Mission régionale d'autorité environnementale
CENTRE - VAL DE LOIRE

Avis délibéré
Création d'une centrale photovoltaïque
Sur la commune de Nouan-le-Fuzelier (41)
Permis de construire

N°MRAe2023-4193

Plan de masse du projet de parc agrivoltaïque (source : étude d'impact, page 12)

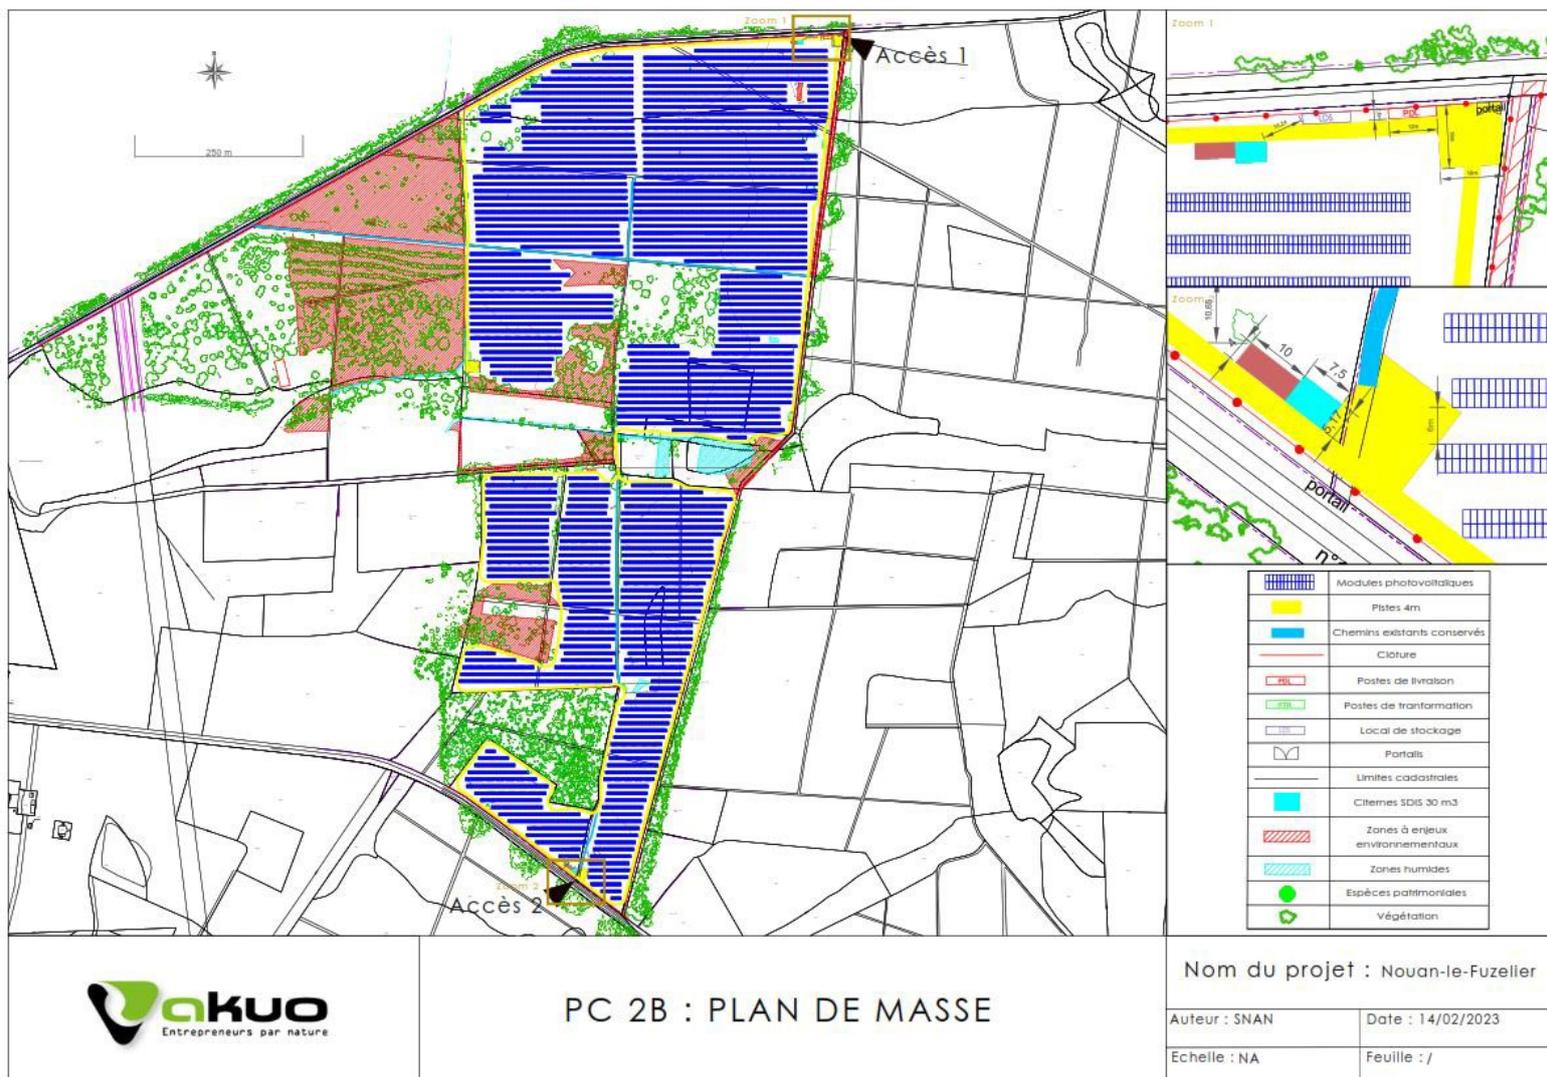
- évitement des boisements feuillus (chênaies), de la quasi-totalité des haies et alignements d'arbres et de la majorité des arbres gîtes potentiels (29 sur 42) ;
- évitement des zones humides réglementaires (exceptés 200 m² de fourrés hygrophiles et 12 m² de fossés) toutefois, le projet prévoit une piste (en jaune au milieu du plan masse, page 12 du dossier d'étude d'impact) qui devrait traverser un cours d'eau (tronçon « indéterminé » nécessitant une expertise). Or, les modalités de franchissement de ce cours d'eau ne sont pas précisées dans le dossier :
- évitement des stations d'espèces végétales protégées et des landes arides.

L'autorité environnementale recommande de compléter le dossier d'étude d'impact en précisant les modalités de franchissement du cours d'eau de la piste prévue dans le projet.
